Aken, 16 Mei 2023

Onderzoeksrapport

van de groevestabiliteit in de Gemeentegrot onder het perceel
tussen Cauberg 22 en 24, 6301 BT Valkenburg, NL
- Kadaster perceel VKB01-B-2375 -

Terreinplan met bodemgesteldheid in de Gemeentegrot in het bereik van het perceel tussen Cauberg 22 en 24

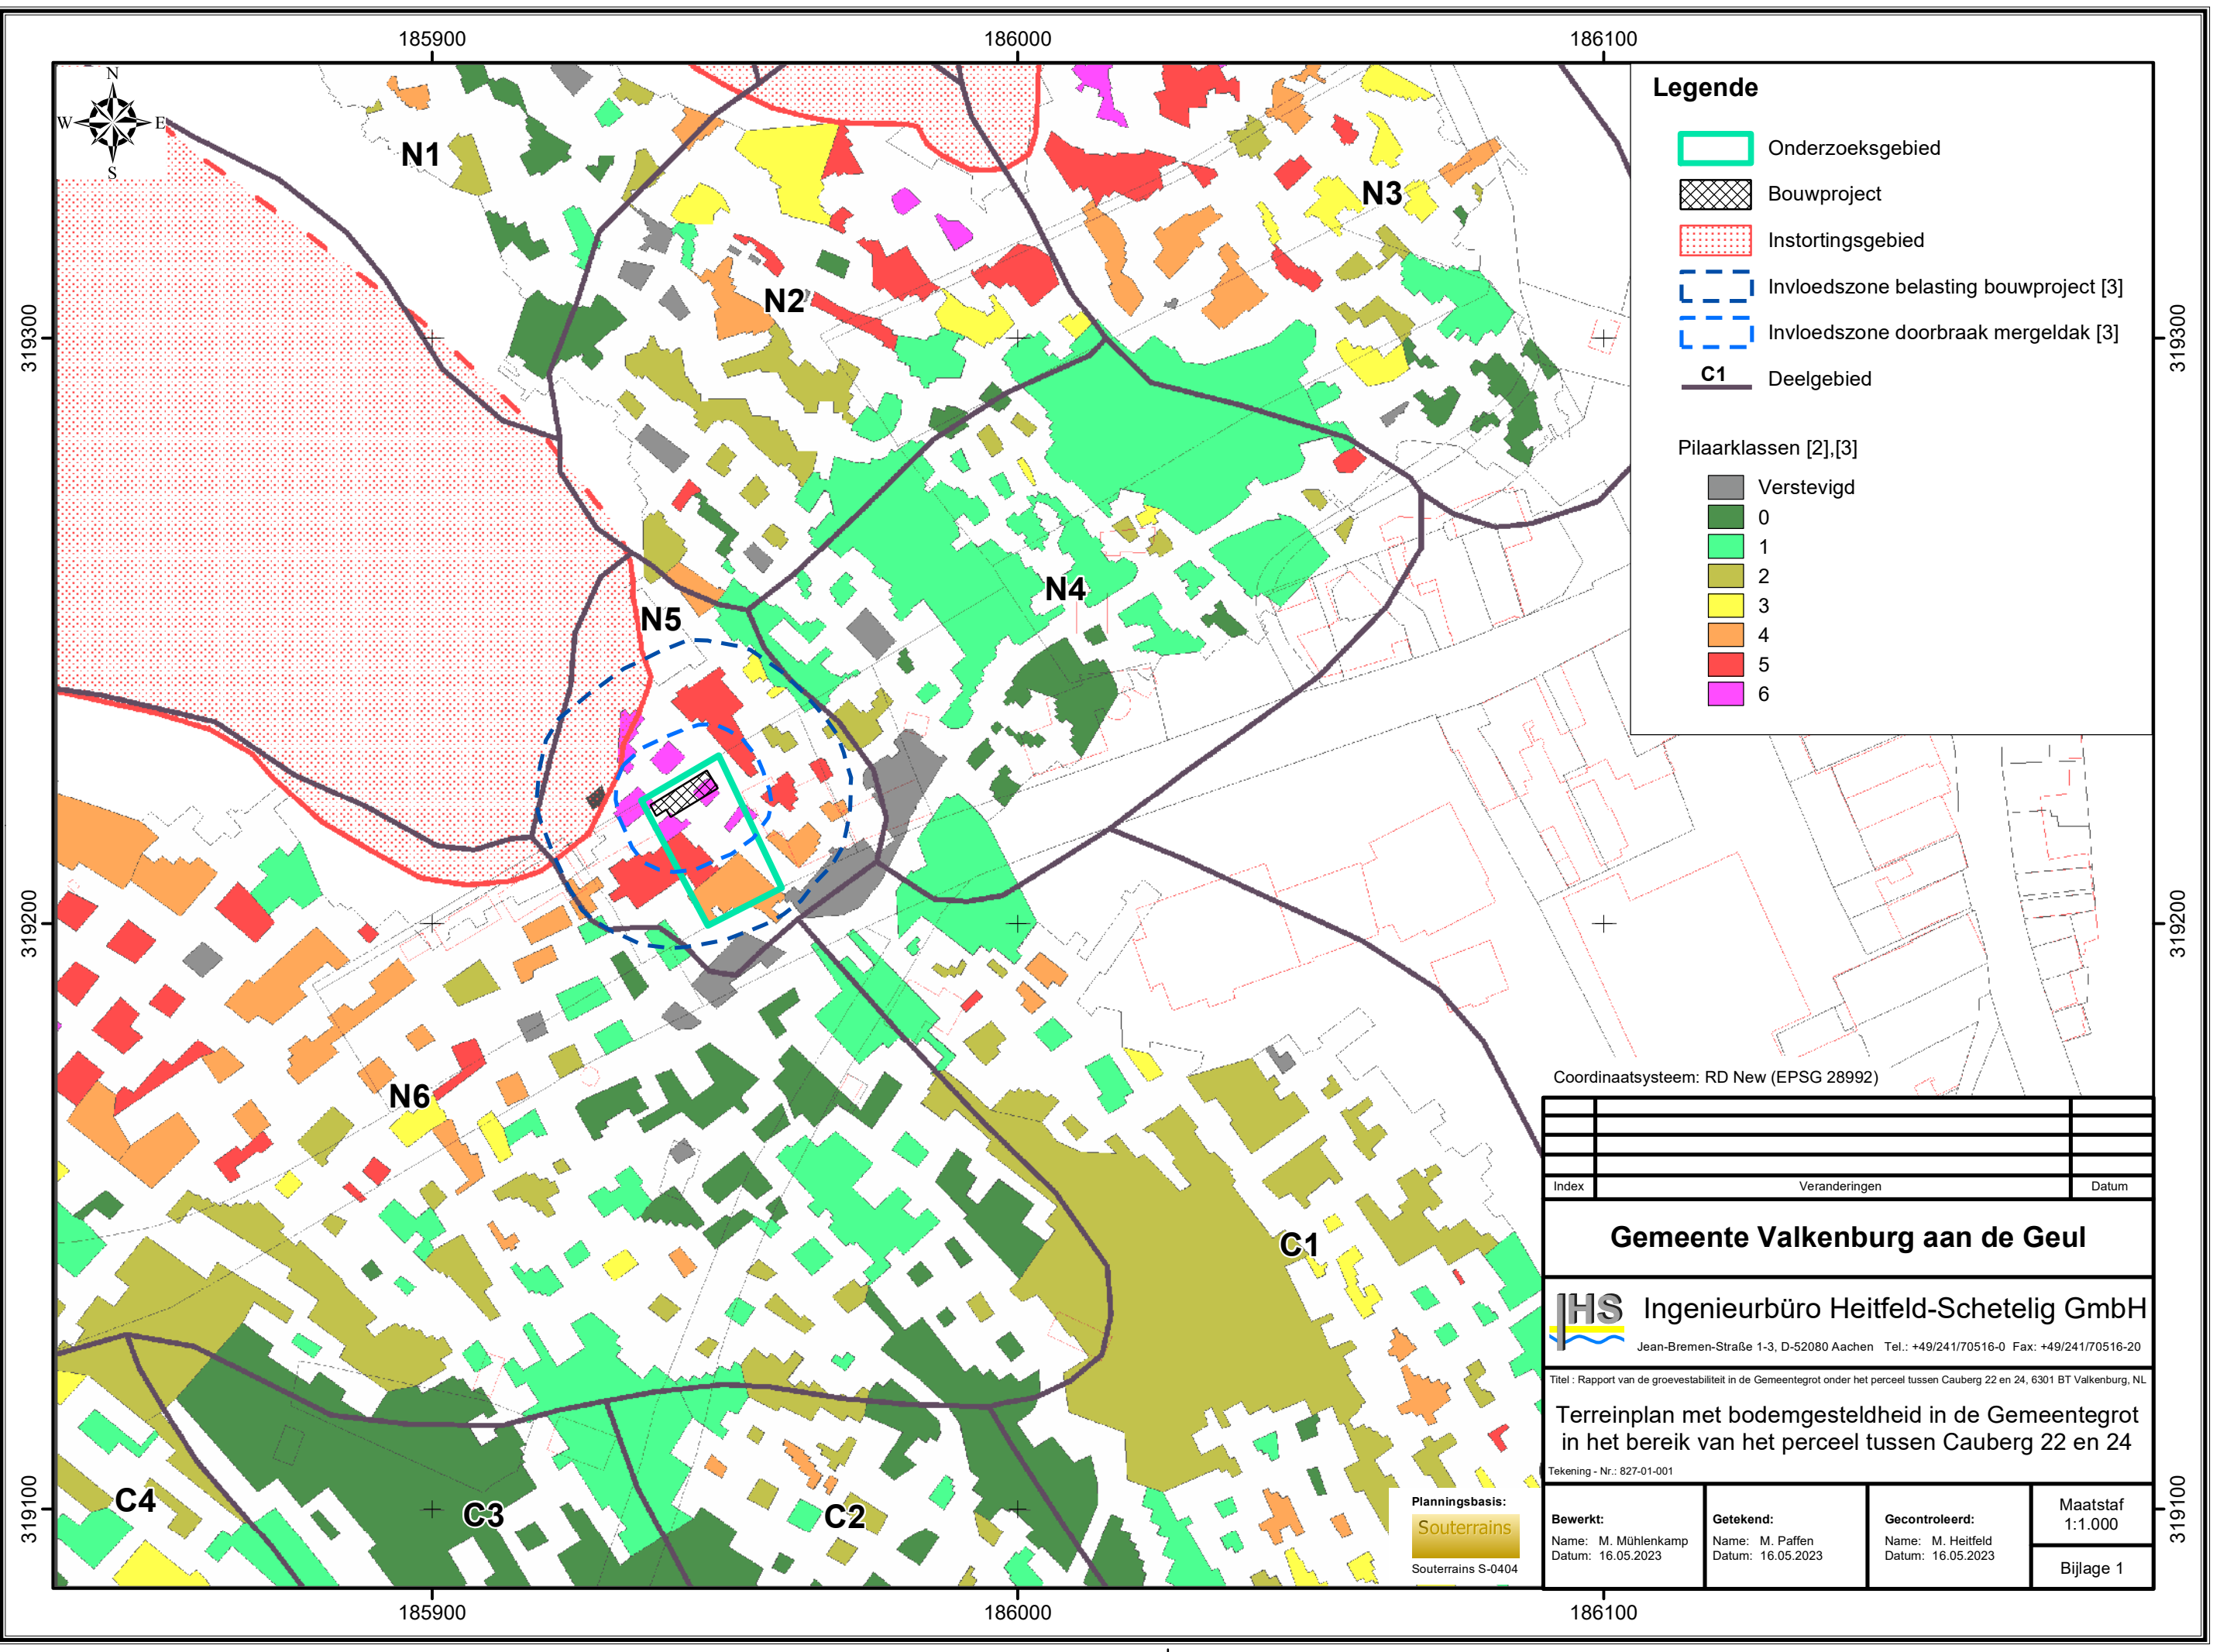
Hieruit blijkt, dat de aanwezige pilaren onder het geplande gebouw over een afstand van circa 50 meter (in respectievelijk NZ en ZW-NO richting) geclassificeerd zijn in de categorie 5 en 6 (zwaar beschadigd). In het ZO deel van het perceel bevindt zich een pilaar in de categorie 4 (zie: [3]). Het perceel tussen Cauberg 22 en 24 behoort aan de oppervlakte tot het ondergrondse deelgebied N5; in NW richting sluit dit aan op een waarschijnlijk meer dan tweehonderd jaar oud instortingsgebied.

In het gebied onder het perceel tussen Cauberg 22 en 24 zijn de aanwezige pilaren in de categorie 5 en 6, zoals beschreven in [3], dusdanig sterk beschadigd, dat deze geen significante draagkracht van die pilaren meer bestaat. De optredende druk vanuit de deklagen én de geplande bouw wordt derhalve nog slechts via

In het beste geval worden de krachten van de boogspanning in de deklagen zijwaarts geleid op het gave c.q. draagkrachtig rots massief geleid. Onder het planningsgebied bevindt zich aan de rand van het verstoorde groevedeel met de pilaren in de categorie 5 en 6 echter geen rots massief, maar verdere slechte pilaren en het NW gelegen instortingsgebied. De pilaren aan de rand van het gebied zijn momenteel te classificeren in de categorie 2 tot 4. Een deel ervan werd al in het verleden versterkt (zie: Bijlage 1). Er kan van worden uitgegaan, dat deze pilaren destijds additionele krachten uit de boogspanning (zijwaartse lastafdracht) konden opvangen; zij het niet in die mate als het rots massief dat kan. Wat betreft het NW aangrenzend instortingsgebied kan er niet van worden uitgegaan dat er nog draagkrachtig rots massief of draagkrachtige pilaren zijn. Het gebied is echter niet meer toegankelijk, waardoor een duidelijk beeld omtrent de groevestabiliteit aldaar vooralsnog ontbreekt.

Het deel van de Gemeentegrot onder het perceel tussen Cauberg 22 en 24 verkeert momenteel in een zeer slechte staat. Er kan niet van worden uitgegaan, dat de aanwezige pilaren actueel nog significante druk uit de deklagen kunnen absorberen. De aanwezige druk uit de deklagen wordt nog slechts via de boogspanning in de zijwaarts aangrenzende pilaren weggeleid.

Op dit moment zijn de pilaren in het randgebied (W, Z en O) nog in een draagkrachtige staat (cat. 2 tot 4). Er kan echter niet uitgesloten worden, dat ook deze pilaren in de loop der tijd, als gevolg van de verhoogde zijwaartse drukverplaatsing, aan draagkracht verliezen.

In het NW aangrenzende instortingsgebied kan geen verdere druk worden opgevangen. Het is tevens niet mogelijk dit gebied te betreden, waarmee

Momenteel bestaat er geen acuut instortingsgevaar in verhouding tot de huidige oppervlakteomstandigheden (verg. ook [3]); er wordt 24/7 gemonitord. Het is echter niet uit te sluiten, dat de stabiliteit van de groeve onder het planningsgebied tussen Cauberg 22 en 24 in de loop der jaren dusdanig verslechtert, dat - zonder veiligheidsmaatregelen - ook de stabiliteit van de bovengrond degradeert.

1. Verhogen van de draagkracht van pilaren door middel van pilaarversterkingen;
2. De ondergrondse bouw van draagkrachtige ondersteuningsconstructies;
3. Opvullen van het betreffende groevedeel.

Op grond van de ontoegankelijkheid van het betreffende groevedeel in de Gemeentegrot en met inachtneming van de arbeidsveiligheid achten wij eventueel benodigde veiligheidsmaatregelen nauwelijks, of alleen met zeer veel moeite, mogelijk.
